Aanvullingen op de evenementenvergunning aanvraag voor Take Off, n.a.v. de vragen 25 april 2022

BRANDWEER
Amsterdam-Amstelland
Afdeling Risicobeheersing
Behoort bij brief : 163/Eta-2022
Datum : 3 mei 2022

Plattegrond

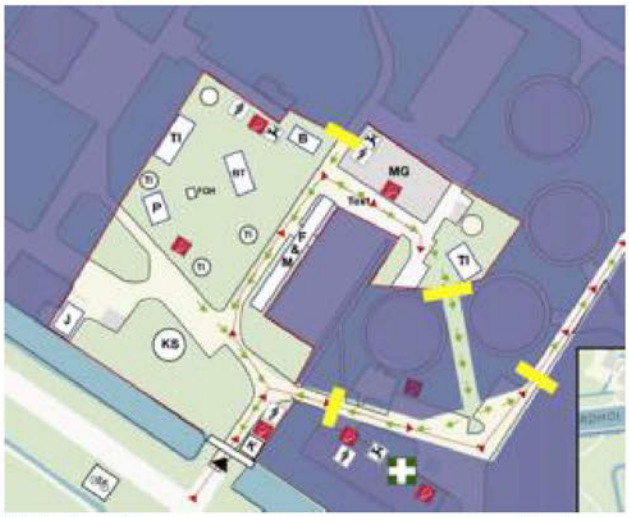
- Er zijn twee doorgangen die dienen als vluchtroute. Deze moeten af worden gesloten met een rolhek (bouwhek met een wiel aan één zijde) en een toezichthouder bij worden geplaatst. Anders kunnen bezoekers (kinderen) naar de waterbassins en het nabijgelegen ADM terrein lopen.

We hebben een nieuwe plattegrond als bijlage bijgevoegd, bijlage 2

Over hekken:
De hekken zijn standaardhekwerken van 4 bij 2,5 meter, ze zitten in betonblokken en zijn met koppelbouten aan elkaar vastgezet. Het betreft ingehuurde hekken en het gewicht van de betonblokken schatten we op 25 kilo. Dit soort hekken hoeven niet geschoord te worden.

Op vier lokaties worden loophekken geplaatst met wieltjes:
1. Na de grote toegangspoort rechts wordt de straat afgesloten, hier worden loophekken met wieltjes geplaatst.
2. Vanaf de Buikslotermeerdijk naar de Slibvelden toe, na de afslag links naar de Slibvelden wordt de weg afgesloten, ook hier loophekken en met wieltjes.
3. Bij het begin van de vluchtroute voor publiek vanaf Machinegebouw tot aan het Poortgebouw
4. Tussen het Machinegebouw en het grasveld, op de doorlopende weg naar het achterveld.

De hekwerken **Geel gemarkeerd, loophekken met wieltjes**

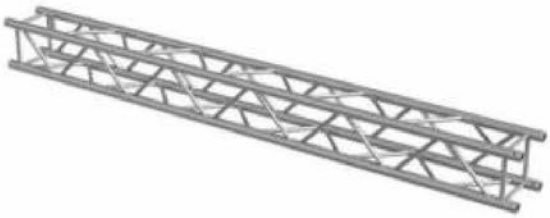
- Het brandveiligheidscertificaat en de constructieve gegevens (tentboek) is nodig ter keuring van de luifel

In bijlage 4 is het brandcertificaat toegevoegd.
